**Schulwegsicherheit und  
Unfallkommission (MOR-GB2.23)  
MOR-GB2.23**

**Antrag-Nr. 20-26 / B 06113 des Bezirksausschusses des 9. Stadtbezirkes Neuhausen-Nymphenburg vom 20.11.2023**

**Schulwegsicherheit Gertrud-Bäumer-Grundschule bzw. Kitas Lily-Braun-Weg 14 und 16**

| LZA-Nr:<br>271   | Knotenname:<br>Dachauer-/ Heideckstr. | Dateiname:<br>0271AABA.DWG                |                       |

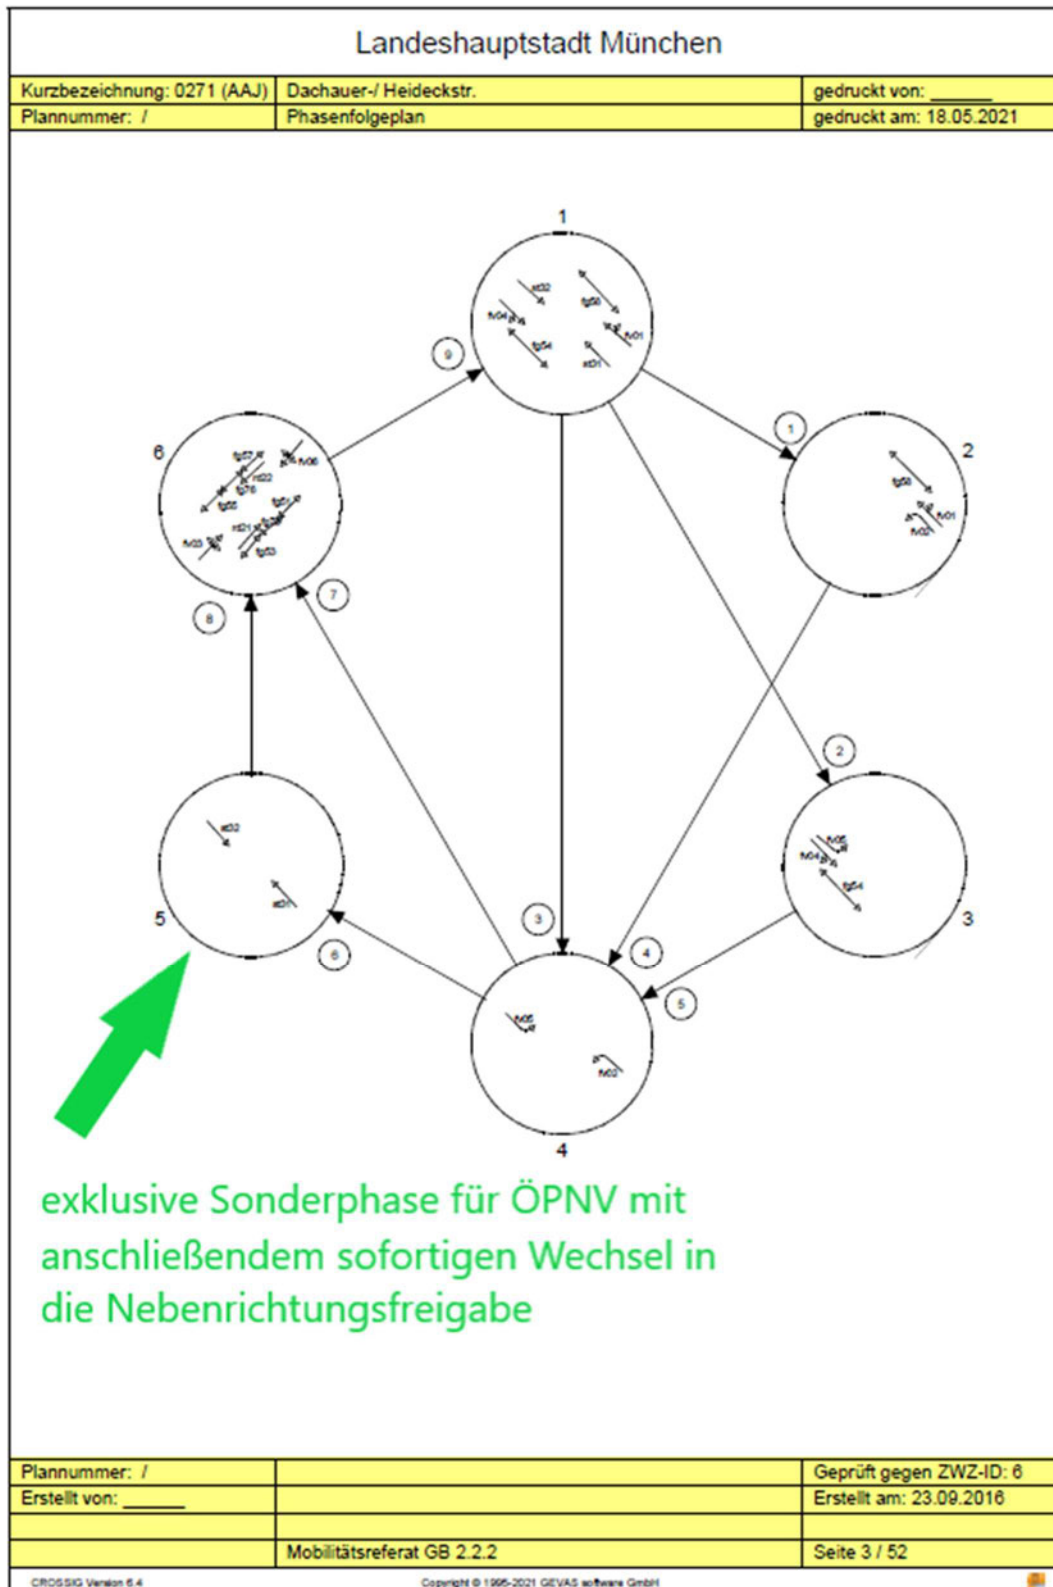
Innerhalb eines signalgeregelten Verkehrsknotens wird ein Wendevorgang durch keinen Signalisierungszustand unterstützt. Der Wendevorgang erfolgt somit immer eigenverantwortlich. Durch eine in 2022 vorgenommene Roteinfärbung der relevanten Radfurten an der Lichtsignalanlage (LSA) Dachauer-/ Heideckstraße, sollte sich auch der Fokus der wendenden Fahrzeugführer\*innen, auf den Vorrang der dort ggf. bei "Grün" querenden Fußgänger\*innen/Radfahrenden deutlich geschärft haben.

In Ihrem Antrag beschreiben Sie den Signalzustand während der exklusiven ÖPNV-Freigabephase, an welche sich unmittelbar danach die Freigabe der Fußgänger\*innen über die Dachauer Straße anschließt. In Abhängigkeit davon, ob eine Straßenbahn in der Gegenrichtung, oder ggf. auch eine in gleicher Richtung verkehrende Folgestraßenbahn sich der LSA nähert, kann die Verweildauer in dieser exklusiven ÖPNV-Freigabephase variieren.

Ein wie von Ihnen angeregter Lösungsansatz würde letztlich bedingen, dass die äußeren Haltestellenzugänge „Grün“ angezeigt bekommen, während sich noch Straßenbahnen der eigentlichen Querungstelle über den Gleisbereich nähern könnten. Fußgänger\*innen, welche die Dachauer Straße vollständig queren möchten, hätten somit eine nicht mehr beiläufig erfassbare Signalisierungsvariante zu beachten, in der die unmittelbar aufeinanderfolgenden Signalgeber die Signalfolge „Grün“ – „Hinweis: Tram hat Vorrang“ – „Grün“ anzeigen. Ein solches „Signalstakkato“ ist jedoch nach Auffassung des Mobilitätsreferates geradezu prädestiniert, schwerwiegende Unfallfolgen auszulösen, da die dann notwendige besondere Aufmerksamkeit bei der Querung des eigentlichen Gleisplanums nicht mehr bewusst erfolgen wird. Im schlimmsten Fall kommt es zu einem Zusammenstoß mit einer einfahrenden Straßenbahn. Das Mobilitätsreferat schaltet deshalb an solchen relativ kompakten Querungsstellen auch alle Fußgängersignale erst dann synchron auf "Grün", wenn auch der Gleisbereich für Straßenbahnen gesperrt ist und somit auch keine beiläufige Verwechslungsgefahr besteht.

An der LSA Dachauer-/ Heideckstraße zwingen zudem auch die parallel zu den Fußgänger\*innen querenden Radfahrenden und deren über alle Querungsabschnitte hinweg geltenden Signale, letztlich auch eine synchrone Freigabe aller Fußgängersignale. Ähnliches gilt auch bei Aktivierung der dortigen Zusatzeinrichtungen für Sehbehinderte (ZEB), deren akustische Komponenten aufgrund möglicher Verwechslungsgefahr, an der LSA Dachauer-/ Heideckstraße ebenfalls ausschließlich synchron freigegeben werden können.

Wir bitten um Verständnis, dass aufgrund der genannten Faktenlage, derzeit keine vom Bestand abweichende Signalschaltung an der LSA Dachauer-/ Heideckstraße angeboten werden kann."
